回覆: 回复: 回覆: Re: 回覆: 回复 : 回覆: 顶钩MGR2308噴漆遮噴治具模报价--均强

3982喷漆治具经装配有如下问题点,烦请优化改善.谢谢!

6/29 试喷问题点-L KEY

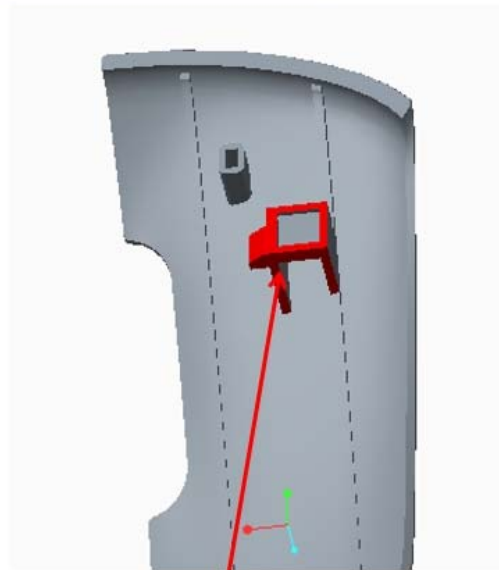
產品裝治具上散開
產品烘烤后容易變形

建议将治具与此挂台做零配
(类似左图), L/R 两穴同改

6/29 试喷问题点—R KEY

產品裝治具上顶住装不下

组装顶住装不下

第一点治具设变,请见附件改模.第二点为组装干涉(没找到干涉原因,尺寸与3D是一样的,但产品就是装不进去).请在7/3送改模后样品.谢谢!
